オリエンタルチエン工業株式会社  
製品設計グループ

## PD40の形状変更について

#### PD40の形状変更について

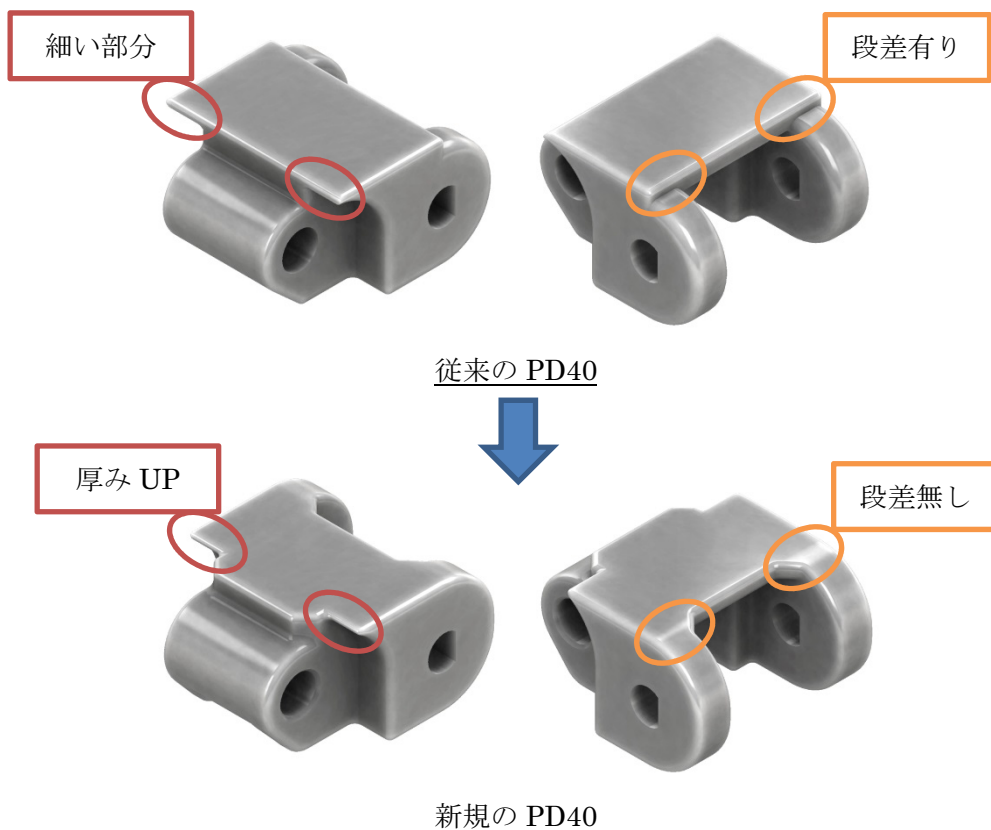
従来のPD40では強度面で弱かった細い部分を改良致します。

従来のPD40にあった段差を無くして、乗り移りがスムーズになるように改良致します。

従来のPD40は上面に光沢がありましたが、新規品ではシボ加工をしております。

尚、本仕様変更により、従来の形状のものは2017年12月をもちまして生産中止とさせていただきます。形状変更により従来のものとの接続はできませんので、ご了承ください。
